Onderwerp: Kredietaanvraag uitvoering reconstructie Turfmarkt en Spaarne
Reg.nummer: 2012/222522

RUIMTELIJK ONTWERP
Onderwerp:
Herinrichting Turfmarkt

Nota beoordeling zienswijzen: Ontwerpbesluit Turfmarkt – Spaarne, groot onderhoud en herinrichting

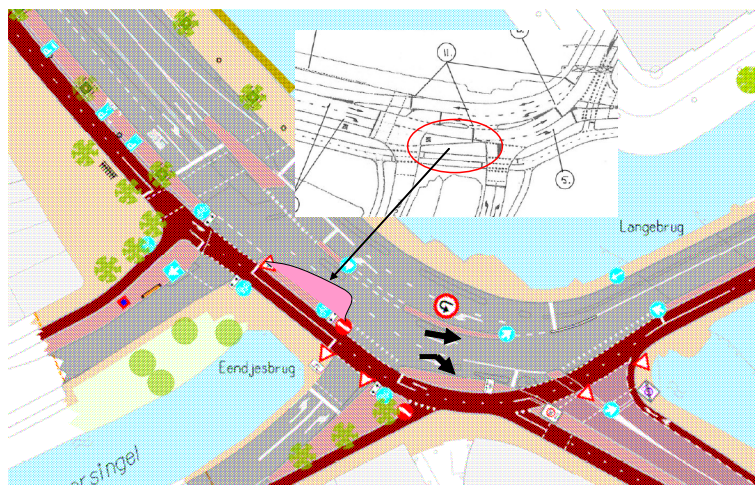
1. Rechtsaf voorsorteervakken (conform voorstel provincie) a) Maak het rechtsaf voorsorteervak voor auto's op de Turfmarkt exclusief voor rechtsaf naar de Kampervest. b) Verwijder 1 rijstrook in zuidelijke richting op de Eendjesbrug, zodat er vanaf de Turfmarkt één rijstrook over de Eendjesbrug gaat. Dit door de tussenstrook tussen fietspad en rijbaan uit te bollen (zie roze in de schets).	volgt: 1. Rechtsaf voorsorteervakken In uw vraag verwijst u naar een voorstel van de provincie. Wij gaan er vanuit dat u daarmee doelt op het voorstel van de provincie dat zij in uw bijzijn hebben toegelicht in het ambtelijk overleg van 22 maart 2012. De door de provincie ingediende zienswijze geeft evenwel aan dat de provincie inmiddels haar visie op details gewijzigd heeft ten opzichte van het voorstel waar u op doelt. 1a) Het rechtsaf voorsorteervak Turfmarkt zal bij nader inzien in het Definitief Ontwerp (verder: DO) worden gewijzigd in een exclusief rechtsafvak naar de Kampervest. Daarmee kan het rechtsafslaand verkeer van de Turfmarkt naar de Kampervest apart geregeld worden in de verkeersregelinstantie (verder: VRI). Fietzers op de doorgaande route Gedempte Oude Gracht – Schalkwijkerstraat krijgen daardoor meer groentijd in de cyclus. 1b) <u>Verwijderen 1 rijstrook in zuidelijke richting op de Eendjesbrug</u>: Dit voorstel nemen wij om veiligheidsredenen niet over in het DO. Op de momenten dat de VRI is uitgeschakeld (bijvoorbeeld door een storing), zal het verkeer komende vanuit de Turfmarkt terug moeten van twee rijstroken recht door naar één rijstrook over de Langebrug. Bovendien moet het busverkeer vanaf de busbaan op dezelfde locatie invoegen naar dezelfde rijstrook. Dit beoordelen wij als onveilig. Daarom is ervoor gekozen om dit geleidelijk te laten gebeuren en niet de in deze zienswijze voorgestelde roze uitstulping aan te brengen (waarbij het risico groter is dat bus en auto elkaar klem rijden). Vermoed wordt dat de reden waarom in deze zienswijze de roze uitstulping wordt voorgesteld is dat twee afzonderlijke rechtsafvakken gewenst zijn voor enerzijds de Kampervest en anderzijds het Zuider Buiten Spaarne (ZBS). Dit komt de doorstroming voor de fietser ten goede. In het DO zal de volgende aanpassing worden opgenomen om de fietsersdoorstroming te bevorderen: om vanuit de Turfmarkt richting ZBS te rijden, moet op de Turfmarkt op het rechtdoorkvak voorgesorteerd worden, waarna je bij de Kampersingel het rechtsafvak oprijdt. De noodzaak voor de voorgestelde roze uitstulping komt	vervolg 6

c) Maak hiervan een rechtdoorvak ipv een linksafvak: rechtdoor naar de Lange Brug.

d) Maak een rechtsaf voorsorteervak na de Eendjesbrug naar het Zuider Buiten Spaarne.

Voorstel provincie houdt in om vanaf Turfmarkt één rijstrook over de Eendjesbrug te voeren. Na de Eendjesbrug is er de mogelijkheid voor rechtsaf naar ZBS. Deze rechtsaffer kan losgekoppeld worden van hoofdstroom. Immers per cyclus is er 1 hooguit 2 auto's vanaf Turfmarkt voor ZBS. Fietzers kunnen groen licht hebben. Zo is de rechtsaffer op de Turfmarkt exclusief een rechtsafvak naar Kampervest.

1c) Maken rechtdoorvak i.p.v. linksafvak rechtdoor naar de Lange Brug: De pijlmarkering zal in het DO conform uw zienswijze worden aangepast. Het verkeer vanuit de Turfmarkt naar Langebrug krijgt in het DO pijlen rechtdoor.

1d) Maken rechtsaf voorsorteervak na de Eendjesbrug naar het ZBS: In het DO zal, conform uw zienswijze, een apart rechtsafvak opgenomen worden naar het ZBS.

Situatie Turfmarkt-Zuider Buiten Spaarne

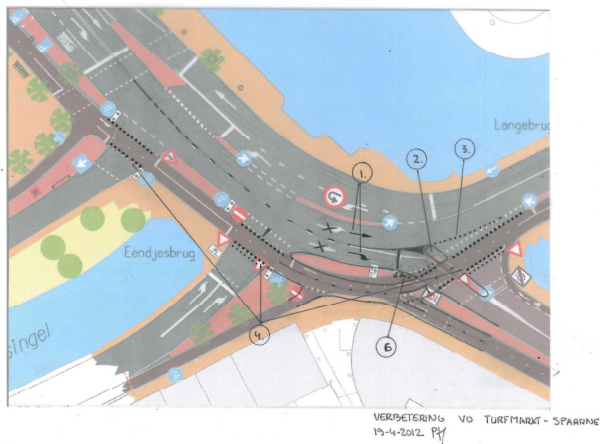
Punt 1: Het verkeer vanaf de Turfmarkt naar ZBS dient een rechtsafpijl te krijgen en het verkeer vanaf de Turfmarkt richting Langebrug een rechttdoorpijl. Zo hoeft het doorgaand verkeer vanaf Spaarne richting Antoniestraat alleen maar de rechttdoorpijlen te volgen om de stad uit te rijden. Verkeer richting ZBS moet duidelijk een afslaande manoeuvre maken, waarmee de voorrangsregeling goed geregeld is (van belang bij storing verkeerslichten)

Punt 2: Geleider Turfmarkt verder doortrekken en met draai richting Langebrug voor duidelijkere afwikkeling verkeersbeweging.

Punt 3: Haaientanden de buitenbocht laten volgen ter accentuering van de doorgaande route.

Deze zienswijze is overgenomen in het DO. Het verkeer vanuit de Turfmarkt naar Langebrug heeft nu pijlen rechttdoor.

Aan de wens om de geleider door te trekken kan niet worden voldaan omdat anders grotere vrachtwagens en bussen (zoals de Zuidtangent bus) de bocht richting Langebrug niet kunnen maken. De benodigde bochtstralen van deze voertuigen staan een langere geleider niet toe.

Het VO was nog niet op dit detailniveau uitgewerkt. De haaientanden zijn conform uw zienswijze ingetekend op het DO.
